KWS.03-01/25-08

WYJAŚNIENIE TREŚCI SWZ

Dotyczy : postępowania o zamówienie prowadzone w trybie przetargu nieograniczonego sektorowego na
Rozbudowę stacji uzdatniania wody wraz z infrastrukturą techniczną w Wojnowicach
(Nr ref. KWS.03-01/25)

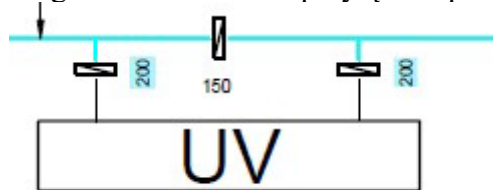
Prosimy o wyjaśnienie rozbieżności dotyczących średnic przyłączy, a zarazem przepustnic ręcznych przy lampie UV:

- wg projektu str. 28: „Za urządzeniem Impuls Pro 200 należy zainstalować lampę UV do dezynfekcji wody jaka jest tłoczona do sieci wodociągowej. Lampa UV TM3 z wbudowanym

systemem do pomiaru natężenia promieniowania UV. Promienniki 210W - 3 szt, 660W, przyłącza DN 150"

- wg przedmiaru poz. nr 172: „Lampa UV z czujnikiem promieniowania UV. 85m³/h- 400J/m², DN 150, 3 promienników po 210W.”

- wg schematu str. 39: przyłącza i przepustnice DN 200

Zgodnie z projektem - Lampa UV TM3 z wbudowanym systemem do pomiaru natężenia promieniowania UV. Promienniki 210W - 3 szt, 660W, przyłącza DN 150"

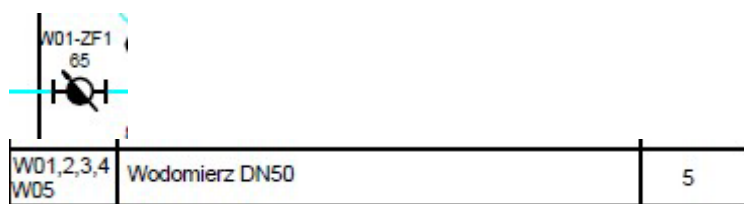
Prosimy o wyjaśnienie średnicy wodomierzy przy filtrach:

- wg projektu str. 29: „przewody wody przefiltrowanej po filtrach - Q = 20m³/h, wodomierz o średnicy DN 50mm – 2szt. (oznaczone W1, W2, W3, W4,W5)"

- wg projektu str. 30: „...po filtrze wraz z manometrem Mega (kurek mosiądz lub chromowany bez końcówki na wąż typ Krakowski) Wodomierza MWN NKO DN 65"

- wg schematu: W01-ZF1 - W01-ZF5 DN65

- wg tabeli na schemacie DN50

Zgodnie z projektem – DN65
